II/603 ŽELIVEC, MOST. EV. Č. 603-010 - PD

BEZPEČNOSTNÍ AUDIT

Předmětem bezpečnostního auditu je posouzení dokumentace DSP, DZS „II/603 Želivec, most ev. č. 603-010 - PD“, konkrétně rozbor bezpečnostních rizik objektů pozemních komunikací, stavební část C. Zhotovitelem projektové dokumentace je SUDOP Praha a.s.

Obr. 1 - Křižovatka silnice II/603 x MK (km 10,590)

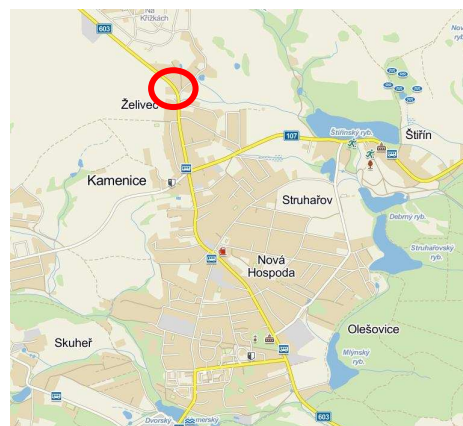
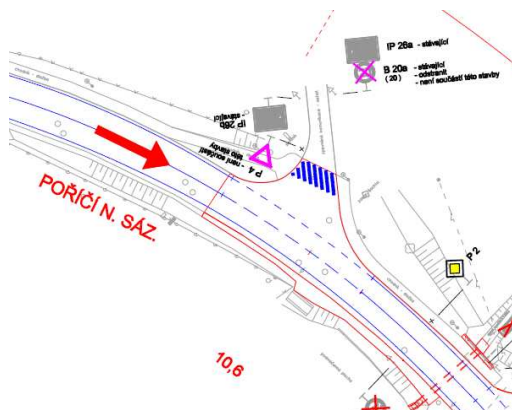
V definované křižovatce prochází hlavní komunikace směrovým obloukem, přičemž vedlejší komunikace není připojena stykově pod úhlem blížícím se 90-ti stupňům. Osazení SDZ upravujícího přednost, na hlavní komunikaci, tedy není zcela v souladu s TP 65 Zásady pro dopravní značení na pozemních komunikacích. Ve směru jízdy na Prahu je osazeno SDZ **P2** Hlavní pozemní komunikace bez dodatkové tabulky, ve směru jízdy Poříčí n/S SDZ upravující přednost chybí.

V prostoru definované křižovatky je nutné osazení SDZ **P2** Hlavní pozemní komunikace s dodatkovou tabulkou a to z obou směrů hlavní komunikace. Vzhledem ke tvaru křižovatky, kdy vedlejší komunikace není připojena pod úhlem 90-ti stupňů a hlavní komunikace neprobíhá v přímé, je nutné osazení SDZ **P2** a především dodatkové tabulky znázorňující skutečný tvar křižovatky.

Obr. 2 – Přechod pro chodce v km 10,740

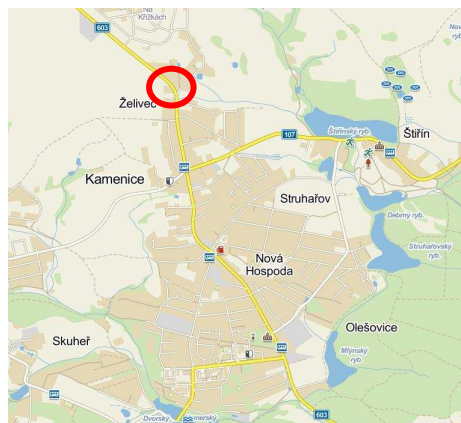
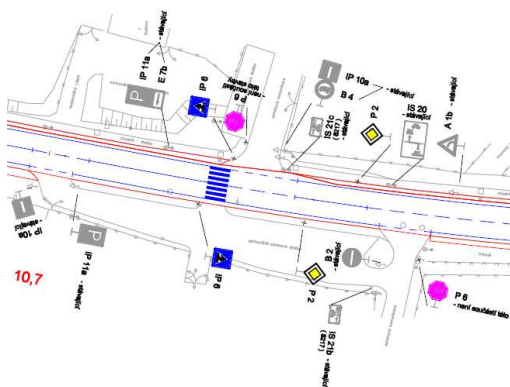
Definovaný přechod pro chodce se nachází v prostoru počátku hustší zástavby průtahu silnice II/603, tedy v místě faktického začátku obce. Předcházející pasáž silnice II/603 (od staničení km 9,965) nese extravilánové prvky s rozptýlenou zástavbou, přičemž v celé délce niveleta silnice prochází klesáním. Z tohoto důvodu je žádoucí podstatně vyšší zvýraznění definovaného přechodu pro chodce k zdůraznění informace o vjezdu do vlastní obce.

Z hlediska pohybu pěších, zejména osob se sníženou schopností pohybu a orientace, je dále zcela nežádoucí umístění uliční vpusti přímo v ose přechodu.

V místě je vhodné rozdělení stávajícího přechodu za pomoci dělicího ostrůvku. Šířkové uspořádání umožňuje umístění dělicího ostrůvku v šířce cca 2,00 m. Ostrůvek je nutné geometricky navrhnut tak, aby sloužil jako prvek zvýrazňující místo vjezdu do sevřené zástavby obce Želivec, tedy určitá forma vjezdové brány. Náběžné hrany čel ostrůvku je nezbytné navrhnut tak, aby v případě kontaktu vozidla s obrubou čela došlo k jeho odklonu zpět do vozovky (a zajištění ochrany přecházejících chodců), tedy navrhnut proměnnou šířku náběžných čel ostrůvků.

Alternativně je v prostoru možné vytvoření vysazeného chodníkového mysu a vytvoření tak lokálního zúžení vozovky. Vysazený mys je nutno navrhnut adekvátní délky, aby nedošlo k pouhému vytvoření překážky v jízdním pruhu.

Uliční vpust je nutné přemístit mimo osu přechodu tak, aby její umístění bylo v souladu s předloženými vzorovým příčným řezem dokumentace.

Obr. 3 – Autobusová zastávka v km 11,025

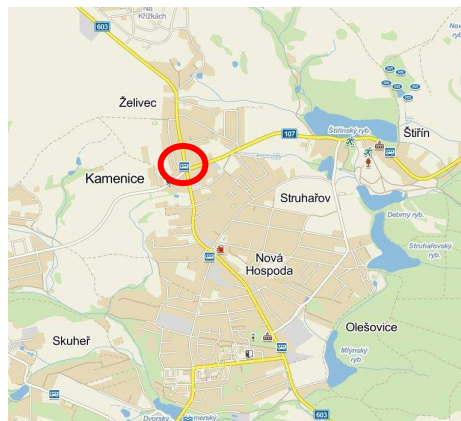
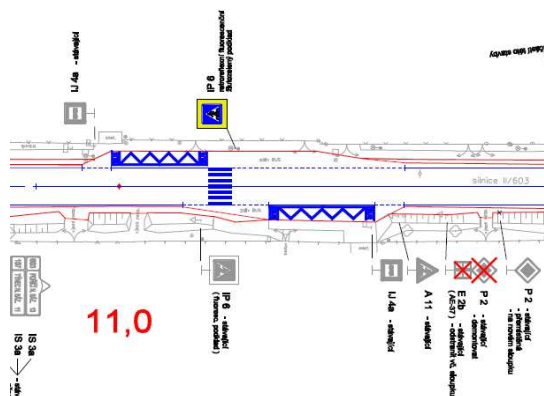
V definovaném místě autobusové zastávky (Sulice – Želivec) se nachází zcela nevhodně umístěný přechod pro chodce, trasovaný přímo do prostoru autobusových zálivů, přičemž pro vozidla přijíždějící ve směru od Prahy dochází k zakrytí chodců autobusem stojícím v zastávce. Není dodržen rozhled na vyčkávací plochu přechodu.

Zastávka ve směru jízdy Poříčí n/S prakticky nemá řádně převýšenou nástupní hranu. Nástupní hrana je v jedné úrovni s poježděnou plochou autobusového zálivu.

Přechod pro chodce v zastávce Sulice – Želivec je vhodné proti směru staničení podélně posunout před zastávku ve směru Praha a doplnit vhodnou chodníkovou plochu navazující na zpevněnou plochu, sloužící jako nástupní plocha zastávky ve směru Poříčí n/S.

Vzhledem k šířce rekonstrukce stávajících nezpevněných krajnic je v místě dále vhodné umístění adekvátního prvku zklidnění dopravy, např. vychýlení jízdního pruhu. Částečné rozšíření vozovky k aplikaci tohoto zklidnění je možno realizovat např. na úkor dlážděného rygolu, případně nezpevněné krajnice na druhé straně vozovky.

Nástupní hranu v zastávce ve směru Poříčí n/S je vhodné rekonstruovat s převýšením vůči ploše zálivu. Zvýší se tak komfort nástupu a výstupu cestujících a dojde tak i ke zrychlení výměny cestujících v zastávce. Zvýšení stávající podsádky nástupní hrany je možno doporučit i u protilehlého autobusového zálivu ve směru jízdy na Prahu.

Obr. 4 – Křižovatka silnic II/603 x II/107

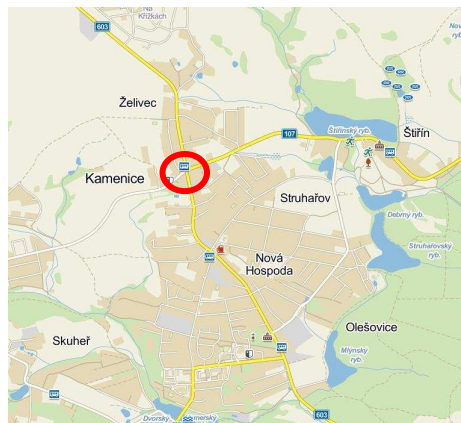
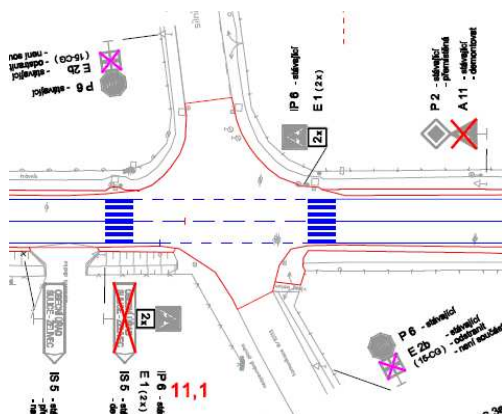
Křižovatka je významným křížením silnic II. třídy (II/603 x II/107) na území obce, do které je připojena dále i silnice III. třídy III/10113. Silnice II/107 je přímým napojením řešené lokality na dálnici D1. Dopravní zatížení obou komunikací odpovídá charakteru obou silnic. Silnice II/603 vykazuje v dotčeném místě v profilu zátěž 7748 voz/24 hod, silnice II/107 6509 voz/24hod. V exponovaných dobách ranních a odpoledních špiček, vzhledem k absentujícím vhodným odbočovacím pruhům z důvodu prostorové stísněnosti, tak vzniká problém vzdouvání dopravních proudů na silnici II/603. Na silnici II/107 vzdouvání dále podporuje nutnost dání přednosti vozidlům nadřazeného dopravního proudu. Zachování křižovatky ve stávajícím uspořádání není z hlediska plynulosti a bezpečnosti dopravy žádoucí.

Z hlediska pohybu pěších, zejména osob se sníženou schopností pohybu a orientace, je dále zcela nevhodné umístění uličních vpustí přímo v ose stávajících přechodů. Vlastní umístění přechodů, vzhledem k velmi blízké poloze přechodu pro chodce v prostoru autobusové zastávky (viz. 3.1.3), taktéž není zcela optimální.

Křižovatku je vzhledem ke kapacitním a bezpečnostním problémům nutno výrazně optimalizovat.

V rámci optimalizace křižovatky je dále vhodné zrušení stávajících přechodů pro chodce na silnici II/603 a ponechání míst příčného pohybu chodců v režimu míst pro přecházení.

Uliční vpusti je nutné umístit mimo chůzi chodců. Jejich poloha by měla být v souladu dle vzorových příčných řezů v dokumentaci.

Obr. 5 – Vzrostlá vegetace zasahující do řádných rozhledových polí

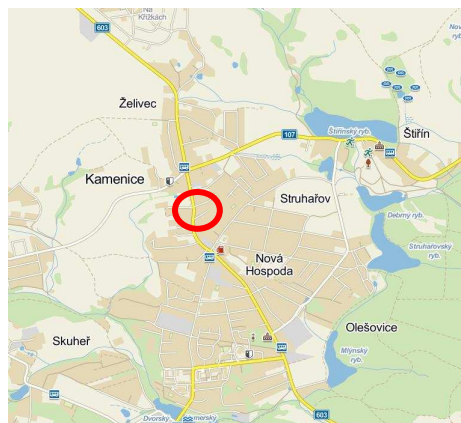
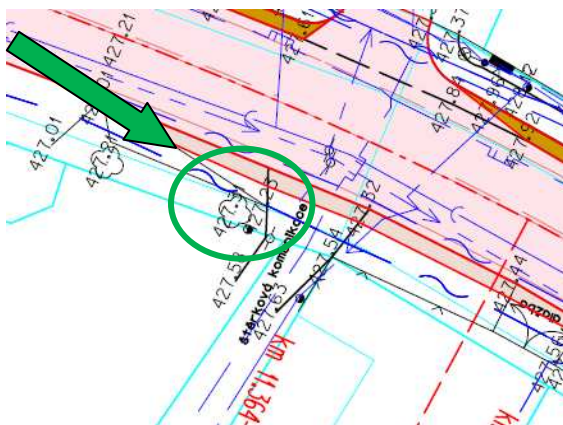
V daném staničení (u domu s č.p. 126) byly zjištěny nevyhovující rozhledové poměry vlivem vzrostlé vegetace. V případě rekonstrukce krytu lze na základě zkušeností s jistotou tvrdit, že dojde k mírnému zvýšení průjezdních rychlostí na silnici II/603, což povede k dalšímu zhoršení potřebných rozhledových polí => vznik dopravní nehody při výjezdu z vedlejší komunikace.

Provést úpravu vzrostlé zeleně k zajištění řádných rozhledových polí při výjezdu na hlavní komunikaci.

Obr. 6 – Chybějící zpevnění krajnice v km 11,479 – km 11,539

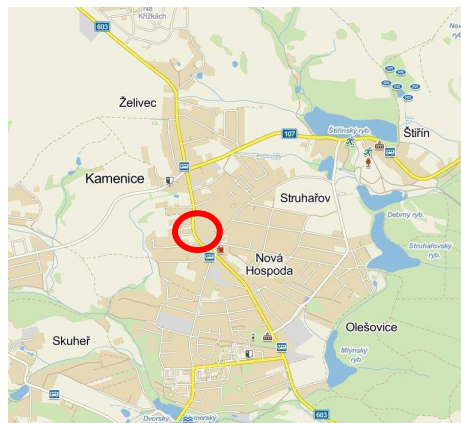
V daném staničení (před domem s č.p. 139) absentuje vně směrového oblouku zpevnění krajnice. Na celou délku rekonstruované pasáže při pravém okraji komunikace (ve směru staničení) se jedná o jediné místo, kde není navržena rekonstrukce nezpevněné krajnice před řádně obydlenou budovou.

Realizovat zpevnění krajnice v daném staničení v návaznosti na předcházející/následující úseky. K zajištění řádného odtoku srážkových vod je vhodné toto zpevnění provést obdobně jako na protilehlé straně komunikace, tedy 5-ti podélnými řádkami žulových kostek a vytvoření tak odtokového žlábků.

Obr. 7 – Dělicí ostrůvky přechodů pro chodce v km 11,650 a 11,710

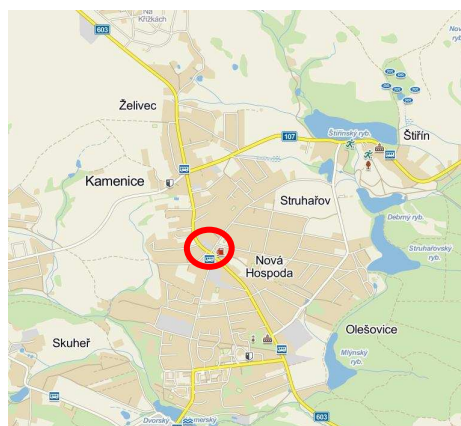
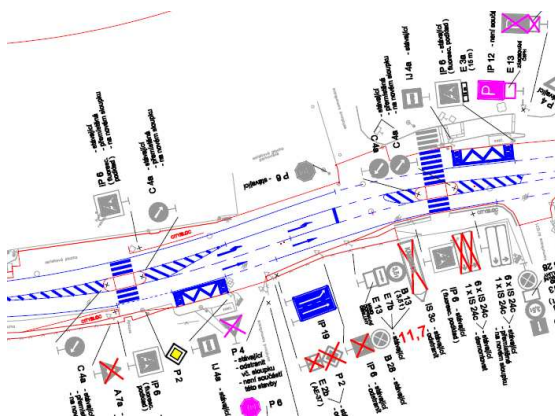
V daném staničení je navržena výměna stávajících dělicích ostrůvků v provedení plastových obrub a vybetonávky za dělicí ostrůvky, sestávající se z betonových obrub a zádlahy. Podsádka obrub je navržena +15 cm oproti průběžné vozovce. Při posouzení vyhotovení těchto ostrůvků, uvažování jejich polohy a dopravní zátěže silnice II/603, bylo shledáno navržené provedení dle vzorových příčných řezů jako nevhodné. Ostrůvky jsou situovány prakticky v křižovatce s místní komunikací Navrší, lze tedy předpokládat občasný kontakt kol projíždějících vozidel s obrubami ostrůvků. Při navrženém provedení existuje riziko vyvrácení obrub a celkové poškození konstrukce a hlavně funkčnosti ostrůvků.

U dělicích ostrůvků byly dále na základě předložené dokumentace shledány příliš úzké jízdní pruhy probíhající komunikace. V km 11,650 3,00 m a v km 11,710 dokonce 2,75 m. Tato nevyhovující šířka zvyšuje výše popsané riziko kontaktu vozidla s obrubami (následné vyvrácení).

Dopravní stín navržený před čelem ostrůvku v km 11,710 (ve směru staničení) neodpovídá průběhu vlečné křivky návrhového vozidla (vozidlo svozu komunálního odpadu), vyjíždějícího z vedlejší komunikace Navrší.

Nahradit navržené betonové silniční obruby za žulové obruby OP s podsádkou +18 cm (resp. + 2cm v místě pochozí části). Vyšší podsádka obrub a svislá lící stěna zajišťuje řádnou viditelnost kontur ostrůvků

i v zimním období, kdy jsou ostrůvky pod sněhovou pokrývkou. Vně žulových obrub je vhodné umístění dvouřádky kamenných kostek drobných (120/120/120), uvnitř podélného proužku zámkové dlažby pro zajištění řádné boční opěry. Prvek žulové obruby OP, kamenné dvouřádky a podélného proužku zámkové dlažby je nutné umístit do společného betonového lože s řádnou boční opěrrou. Vnitřní zádlazbu ostrůvků je vhodné realizovat do betonového lože. Při tomto provedení je zaručena podstatně vyšší stabilita popsaných prvků a celkově odolnější konstrukce ostrůvků s delší životností (při snížení provozních nákladů na rekonstrukce ostrůvků způsobených předloženou nevhodnou konstrukcí).

Náběžné hrany čel ostrůvků je dále nutné navrhnout tak, aby v případě kontaktu vozidla s obrubou čela došlo k jeho odklonu zpět do vozovky (a zajištění ochrany přecházejících chodců), tedy navrhnout proměnnou šířku náběžných čel ostrůvků.

Celkově je žádoucí, aby byl ostrůvek výrazně delší, než v předloženém stavu. Tvar obrysu ostrůvku by měl vykazovat přibližně elipsovitý průběh.

Volná šířka jízdních pruhů probíhající komunikace II/603 by vzhledem k charakteru komunikace a jejímu dopravnímu zatížení měla činit 3,50 m. Nižší hodnotu je možno volit na dopravně méně exponovaných komunikacích.

Dopravní stín, nacházející se před čelem ostrůvku v km 11,710, je nutno upravit dle skutečného průběhu vlečné křivky návrhového vozidla (vozidlo svozu komunálního odpadu).

Obr. 8 – Křižovatka silnic II/603 x ul. Návrší (km 11,690)

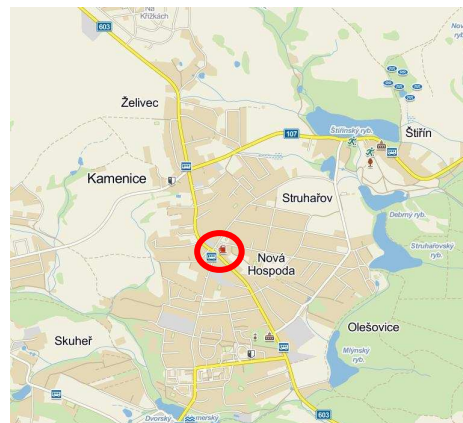
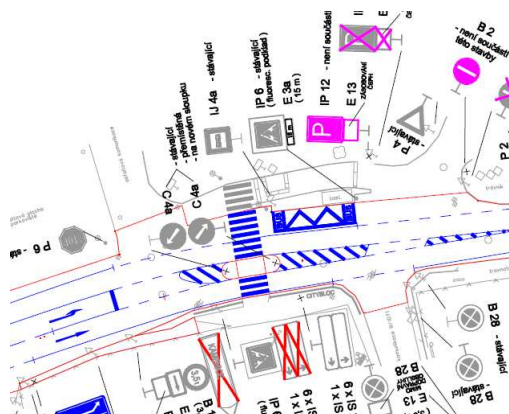
Prostor definované křižovatky v současném stavu vykazuje výrazně rozlehlou a neusměrněnou plochu. Jedná se zejména o prostor severně od křižovatky, kde se v současném stavu nachází plocha sloužící jako parkoviště, ovšem bez výraznější organizace. Vozidla tak mohou zcela volně vyjíždět z prostoru parkoviště na hlavní komunikaci II/603.

Prostor není předmětem zadání řešené dokumentace, v rámci bezpečnostního auditu je však žádoucí na problém neorganizovaného parkování vozidel a především volného vyjíždění do prostoru silnice II/603 upozornit.

Prostor křižovatky a parkoviště je nutné řádnou formou optimalizovat, zejména usměrnit možnosti volného pohybu vozidel. V rámci reorganizace prostoru je poté možno získat volné plochy pro umístění řádného chodníku a výrazným způsobem zvýšit komfort pohybu pěších v místě.

Obr. 9 – Autobusová zastávka (km 11,730) a přechod pro chodce (km 11,710)

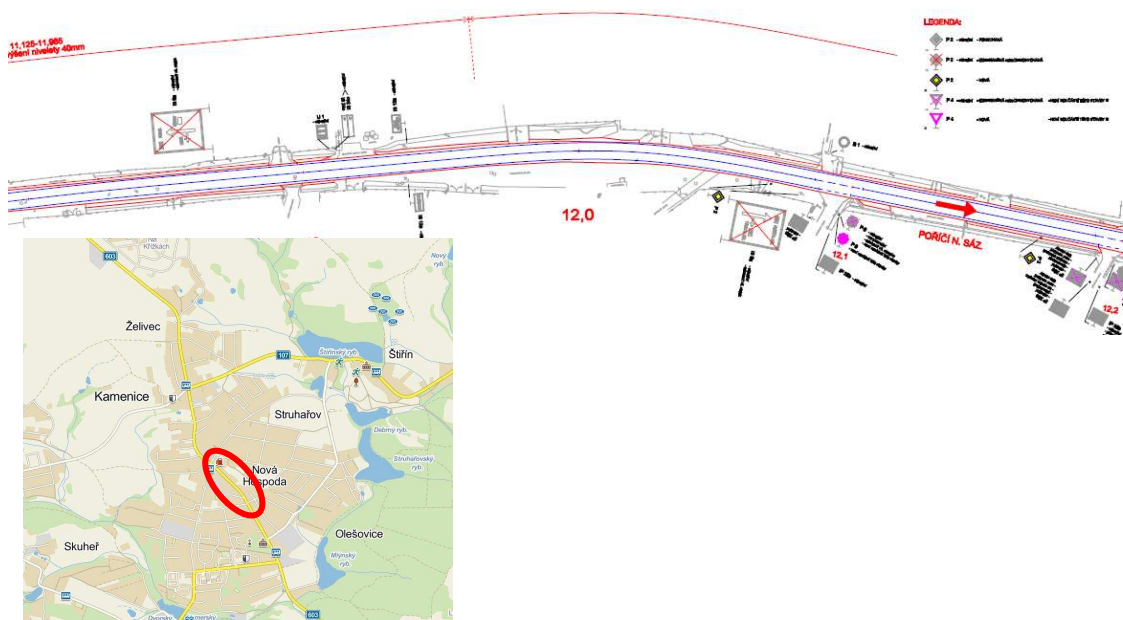
V definovaném místě se nachází autobusová zastávka situovaná v těsné blízkosti před přechodem pro chodce s dělícím ostrůvkem (správné technické řešení ostrůvku popsáno v odst. 3.1.7). Současné uspořádání polohy zastávky a přechodu pro chodce způsobuje zakrytí chodců vstupujících do jízdního pruhu, není možné dodržet řádný rozhled pro zastavení a rozhled na vyčkávací plochy přechodu.

Autobusovou zastávku je nutné podélně posunout ve směru staničení a zajistit její odsazení od přechodu pro chodce tak, aby byl zajištěn řádný rozhled pro zastavení. Vzhledem ke stísněným prostorovým možnostem je vhodné zároveň s tímto krokem zvýšit ostrážitost chodců vstupujících do vozovky a to zrušením přechodu pro chodce a ponecháním místa příčného pochybu chodců přes vozovku v režimu místa pro přecházení.

Obr. 11 – Křižovatka silnic II/603 x III/1073 (km 12,390)

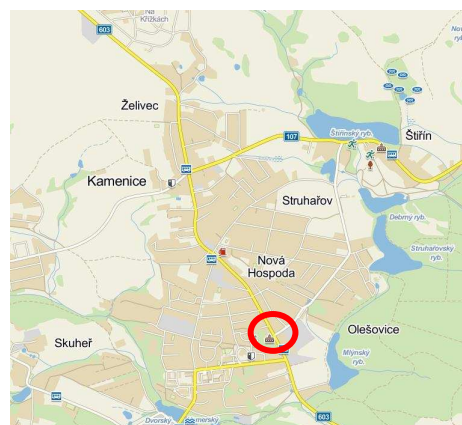
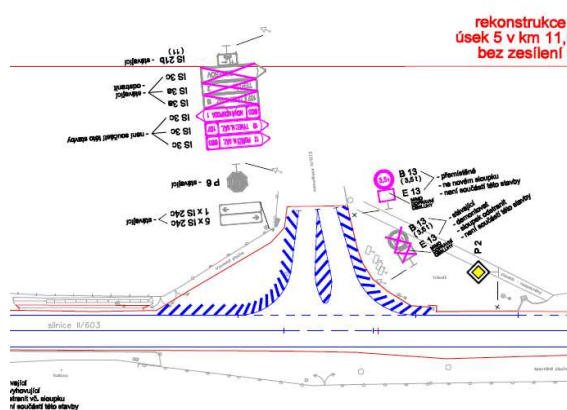
Křižovatka vykazuje extrémně rozlehlou a neusměrňenou plochu prakticky s nulovou kanalizací trajektorií projíždějících vozidel. V rámci předložené dokumentace je v místě navržen pouze nástřik dopravních stínů, které rozlehlost celého prostoru prakticky vůbec neřeší. Vzhledem k zatížení silnice II/603 dochází k výraznému poklesu úrovně kvality dopravy při výjezdu z vedlejší komunikace.

V místě křižovatky dále dochází k zvýšenému pohybu dětí při cestě do školy v obci Kamenice a to z celého prostoru severně od silnice II/603.

Křižovatku je žádoucí výrazně optimalizovat s cílem odstranění současné rozlehlé plochy. Optimalizace by měla zvýšit celkovou úroveň kvality dopravy v křižovatce, tedy především při výjezdu z vedlejší komunikace, ulice Ringhofferova.

V rámci řešení křižovatky je dále nutné řešení pohybu chodců v jejím okolí, zejména s ohledem na pohyb dětí.

Obr. 12 – Přejechod pro chodce v km 12,460

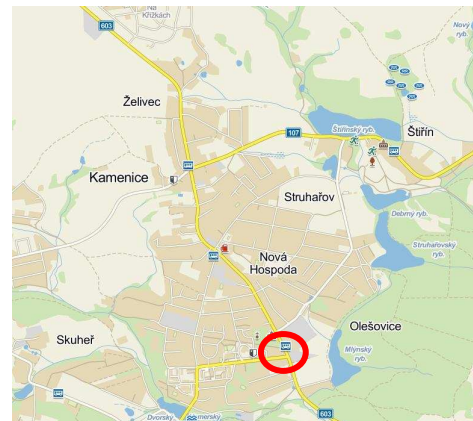
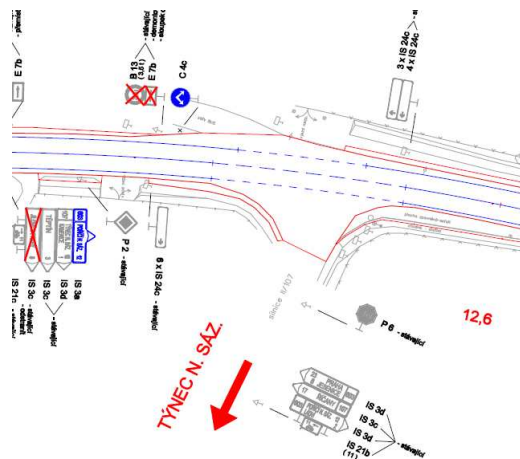
V uvedeném staničení se nachází zcela nevhodně umístěný (a obnovovaný) přechod pro chodce, trasovaný z obou stran do prostoru autobusových zálivů bez návaznosti na přístupové chodníkové plochy. Např. z hlediska pohybu osob se s níženou schopností orientace je tak tento přechod zcela nedostupný.

Přechod pro chodce je dále využíván dětmi při cestě do/ze školy v obci Kamenice (úzká návaznost na problematiku zmíněnou v odst. 3.1.11).

Přechod pro chodce je nutné trasovat mezi adekvátními chodníkovými plochami (opatřenými řádnými prvky pro osoby se sníženou schopností pohybu a orientace) k zajištění bezpečného pohybu chodců, zejména dětí, vně komunikace. Umístění nových chodníků je žádoucí navrhnout v koordinaci s řešením křižovatky silnic II/603 x III/1073.

Obr. 13 – Křižovatka silnic II/603 x III/107 (km 12,570)

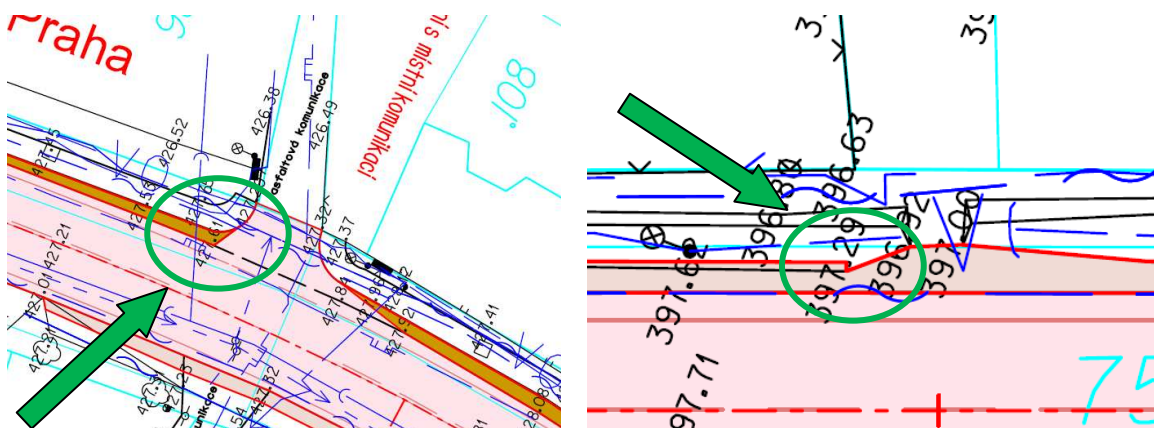
Křižovatka se nachází prakticky v místě vjezdu silnice II/603 na území obce Olešovice. V prostoru tak existuje riziko přenosu vyšších extravilánových rychlostí do prostoru křižovatky na hlavní komunikaci. Při místním šetření byl v udané křižovatce dále zjištěn zhoršený rozhled vlivem průběhu hlavní komunikace směrovým obloukem a oplocením umístěným v nároží křižovatky. Zatížení silnice II/603 (7748 voz/24hod) zde značně převyšuje zátěž silnice II/107 (1367 voz/24hod). Výjezd z vedlejší komunikace tak je značně nekomfortní, v době dopravních špiček dochází k výraznému poklesu úrovně kvality dopravy na tomto rameni.

Křižovatku je žádoucí opět doporučit k celkové optimalizaci. Optimalizace křižovatky by měla výraznou měrou zvýšit komfort vyjíždějících vozidel z vedlejšího ramene silnice II/107 při celkovém zvýšení plynulosti dopravy v místě.

Obr. 14, obr. 15 – Nevhodné řešení ukončení žulové dlažby / Nerealizovatelné „útvary“ zpevnění krajnice šterkodrtí

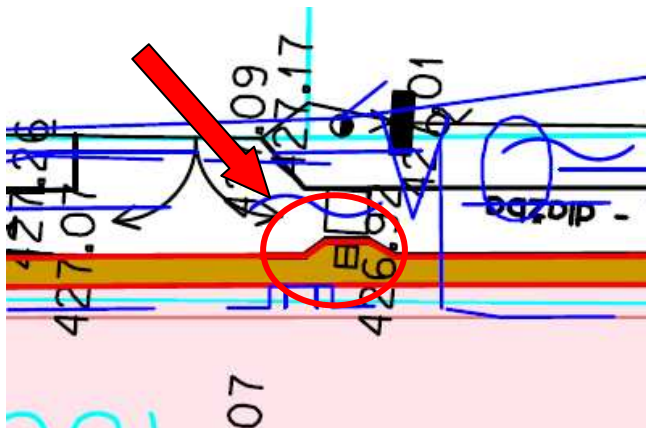
Při kontrole návrhu zpevnění levé krajnice žulovou dlažbou (ve směru staničení), byly ve vybraných vjezdech a křižích zjištěny zcela nevhodná ukončení tohoto prvku. Ukončení žulové dlažby je navrženo s ostrou hranou, tedy značně nekomfortním způsobem pro vyjíždějící/zajíždějící vozidlo. Místa jsou dále navržena velmi obtížně realizovatelná „útvary“ zpevnění krajnice šterkodrtí.

Ukončení žulové dlažby je nutné realizovat s řádným zaoblením. Řešení nezpevněné krajnice musí být navrženo tak, aby byla zajištěna určitá úroveň komfortu a jednoduchosti pro zpracovatele projektu.
